東通原子力発電所1号炉審査資料	
資料番号	A1-CA-0096
提出年月日	2021年10月21日

東通原子力発電所 基準津波の策定のうち  
「十勝沖・根室沖から岩手県沖北部の連動型地震」  
に起因する津波の評価について  
(コメント回答)

2021年10月21日  
東北電力株式会社

## 審査会合におけるコメント

M7~9クラスの地震の断層面積(S)と地震モーメントの関係(Murotani et al.(2013))

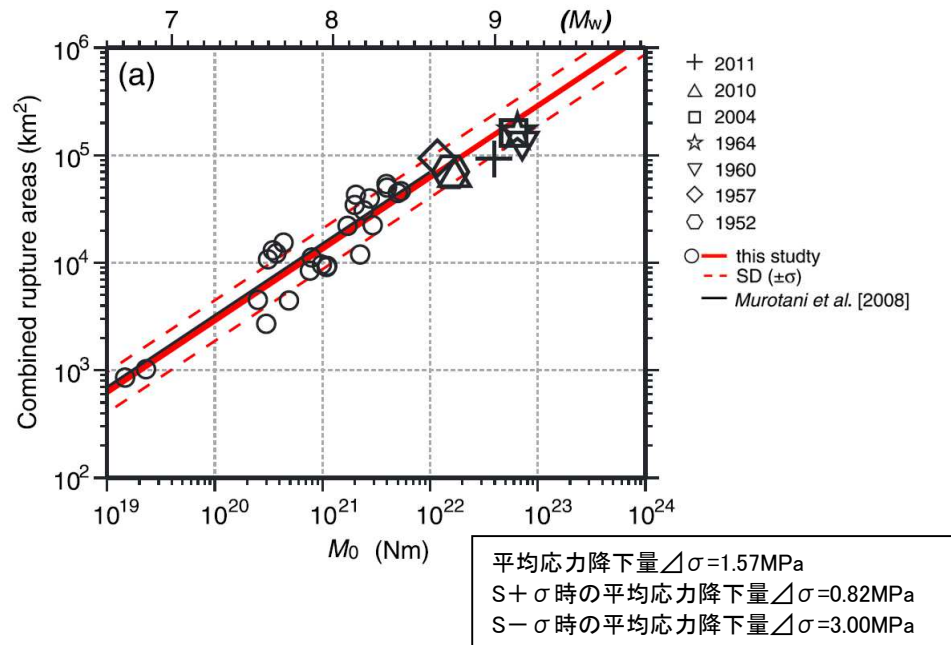
No.	コメント時期	コメント内容	説明資料
S45	2016年8月26日 第394回審査会合	連動型地震に起因する津波が最も影響が大きいことを確認するため、沖合地点の水位時刻歴波形を示すこと。	資料「A1-CA-0097」 第I章 第4節
S200	2021年7月9日 第989回審査会合	特性化モデル③及び④の想定津波群は、内閣府(2020)の想定津波群の評価結果を上回るものの、平沼～天ヶ森付近では部分的に内閣府(2020)の想定津波群の津波高さが大きくなる要因について説明すること。	第6章 第3節 補足説明資料 第I章 第12節
S201	2021年7月9日 第989回審査会合	内閣府(2020)のすべり量等のモデル化の手法に関する考え方の取扱い、並びに特性化モデルと内閣府(2020)の津波高を比較することの位置付けについて説明すること。	第6章 第3節

- 震源の断層面積(S)と地震モーメント( $M_0$ )は自己相似の関係があり(例えば, Kanamaori and Anderson(1975), Somerville et al.(1999)), この関係は円形破壊面を仮定した場合, 断層面全体における平均応力降下量( $\Delta\sigma$ )は地震規模( $M_w$ )に依らず一定であることに対応する(入倉(2004))。
- Murotani et al.(2013)は, 国内外で発生したM9クラスの巨大地震※の地震モーメントと断層面積の関係は, 日本付近で発生したM7~8クラスのプレート境界地震の関係(Murotani et al.(2008))と同様であり, その平均応力降下量は0.82MPa~3.00MPaの範囲にあるとしている。
- 以上を踏まえ, 特性化モデル①~④は, 内閣府(2012), 杉野ほか(2014)と同様に, 円形破壊面を仮定したスケーリング則を用いて設定している。
- ここでは, 内閣府(2020)による津波波源モデルと国内外で発生したM9クラスの巨大地震の平均応力降下量及びスケーリング則との比較から, 基準津波策定にあたっての内閣府(2020a)による津波波源モデルの取扱い及び内閣府(2020a)による津波評価の反映方法を整理する。
